**Direction
Départementale
de l'Équipement**

**Service de la
Gestion de la Route**

Objet : Groupe permanent Vélo 56 - Réunion N°2 du 14 avril 2004 à MUZILLAC

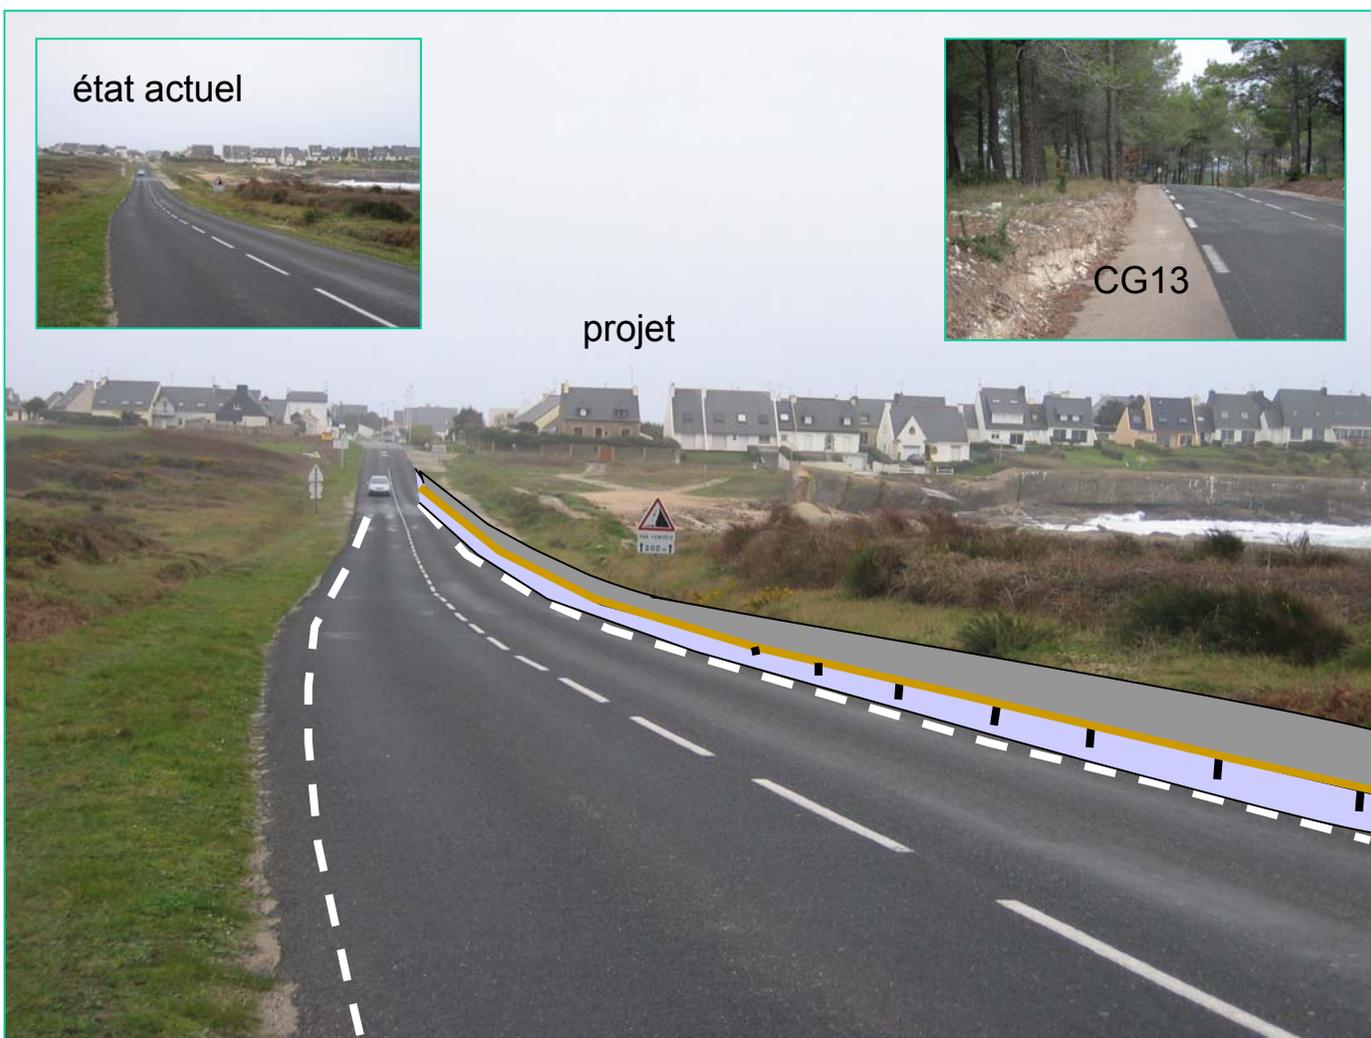
Une réunion de concertation CCP56-DG du Conseil Général a eu lieu le 24 mars. Il a été proposé par le CCP56 que l'espace disponible entre le bord de chaussée et la lisse bois soit traité en BDM (Bande Dérasée Multi fonctionnelle), c'est à dire revêtu et équipé d'un marquage de rive type T2 3u (pointillé de 3 mètres de peinture blanche d'épaisseur 18 cm et 3,50 m de vide). C'est par exemple le traitement existant de la D29 entre LAMOR PLAGES et LORIENT. La BDM n'est pas un aménagement spécifique aux 2 roues, ne comporte pas de signalisation autre que la bande de rive et peut être utilisé par tout usager de la route en difficulté (crevaision, panne, ..) aussi bien que par les vélos.

Le GT complète cette proposition par le traitement des traversées prévues au droit des aires de stationnement, avec îlot central de 2,50m permettant de traverser la voie en 2 temps et de ralentir physiquement la vitesse des véhicules par déport de trajectoire : pour assurer la continuité de la BDM au droit de ces traversées, il est proposé de reculer les bordures prévues en rive au pied de la lisse bois et de conserver le marquage de rive mais en réduisant la largeur de chaussée entre peinture, tant pour la voie véhicules que pour la BDM. Si nécessaire, des balises J11 pourraient compléter l'approche des îlots pour interdire les dépassements 'forcés', bien que les gestionnaires de voirie souhaitent limiter au maximum ce type d'équipement en raison des difficultés de leur maintenance et de l'exposition au risque des agents qui en sont chargés.

Cas B1 (rives marquées) : Couche de roulement existante de 7,30m : chaussée ramenée à 6m et 2 BDM de 0,65m

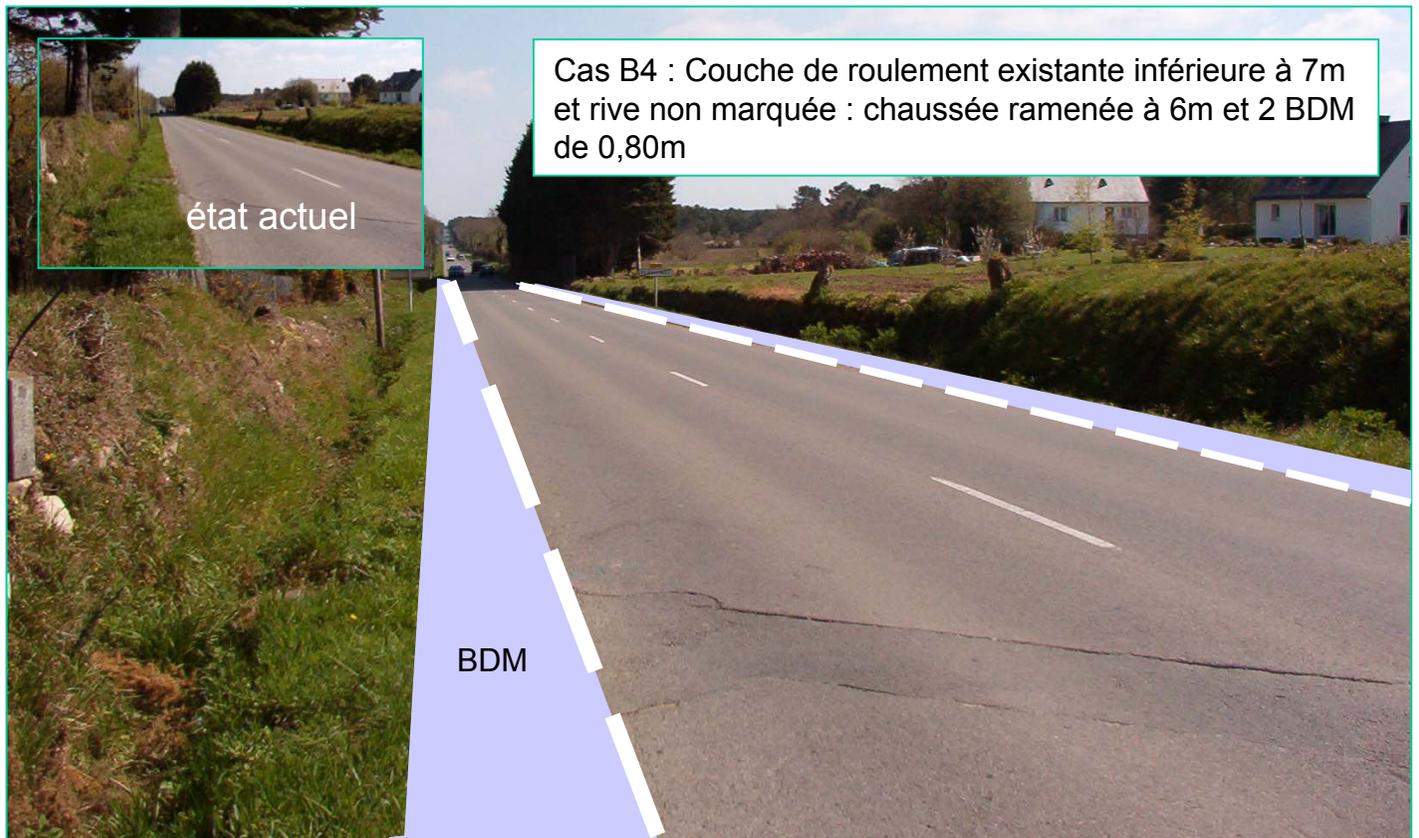
Cas B2 (rives non marquées) : Couche de roulement existante de 7,60m : chaussée ramenée à 6m et 2 BDM de 0,80m

Cas B4 : Couche de roulement existante inférieure à 7m et rive non marquée : chaussée ramenée à 6m et 2 BDM de 0,80m
